PBSMA20131

TITLE
TitoloRISPOSTE ALLE RICHIESTE DI CHIARIMENTO
DELL'OSSERVATORIO AMBIENTALE IN MERITO AL PRIMO
GRUPPO DI PRESCRIZIONI RESIDUECLIENT
ClienteENEL GLOBAL GENERATION – GENERATION ITALY
CCGT/OIL & GAS PRESIDIO EX AREA MINERARIA SANTA BARBARA

Prima emissione (in risposta alla mail dell'OA del 15.04.2021)

Figura 2 – Risultati della simulazione del comportamento del lago Castelnuovo nell'ipotesi dei prelievi per la centrale di Santa Barbara: periodo 2012-2015.

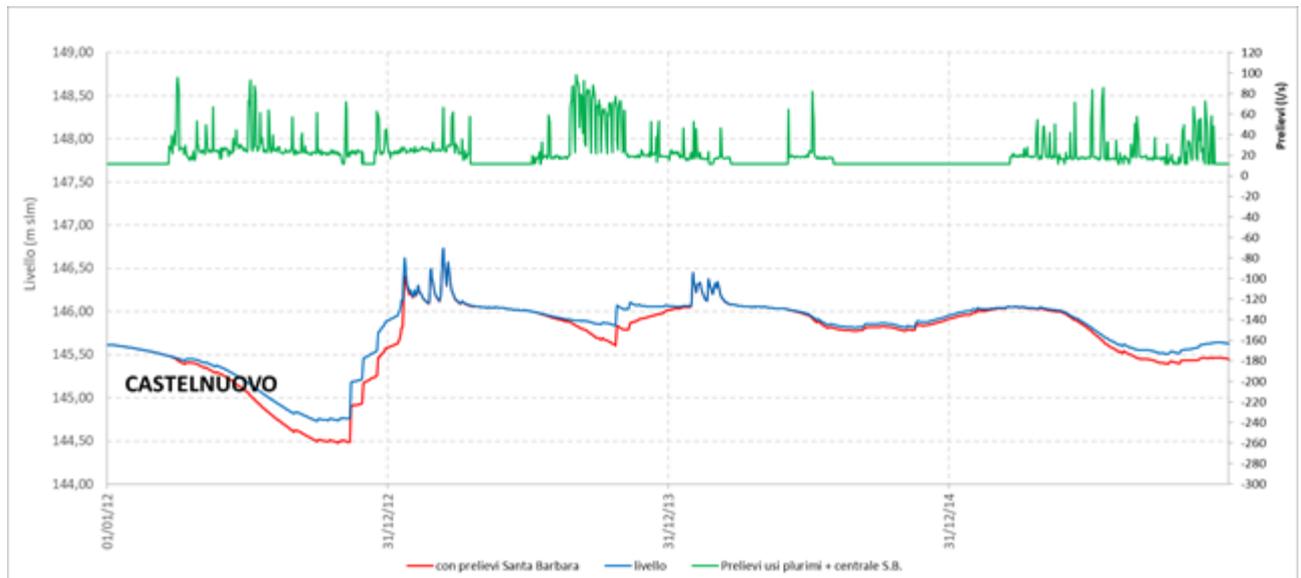
"1) in riferimento ai prelievi dal Castelnuovo per le esigenze della centrale, di cui alla seconda parte della prescrizione C38, al paragrafo 3.7 del documento PBSMA20219 (pag. 14) è riportato che "non essendo riferibile al progetto del Lotto "A", sarà trattata nell'ambito di una separata istanza". Si chiede al proponente di chiarire meglio questo aspetto, in quanto qualora fossero previsti dei prelievi, potrebbero esserci delle influenze sul bilancio idrico del lago, che invece è oggetto di verifica di ottemperanza relativa al lotto A."

In Figura 2 sono riportati i risultati per il solo quadriennio 2012-2015.

Con i prelievi per la centrale di Santa Barbara il livello minimo del lago scende di 25 cm da 144,73 m s.l.m. a 144,48 m s.l.m. rimanendo sempre abbondantemente sopra la soglia dei 143 m s.l.m.

Per quanto nel 2012 i prelievi dal lago siano coincisi con l'evento di siccità più grave del periodo di 28 anni simulato, nel complesso non si osservano influenze significative dei prelievi per la centrale di Santa Barbara sul bilancio idrico del lago Castelnuovo e il DMV, grazie al sollevamento meccanico, è sempre garantito.
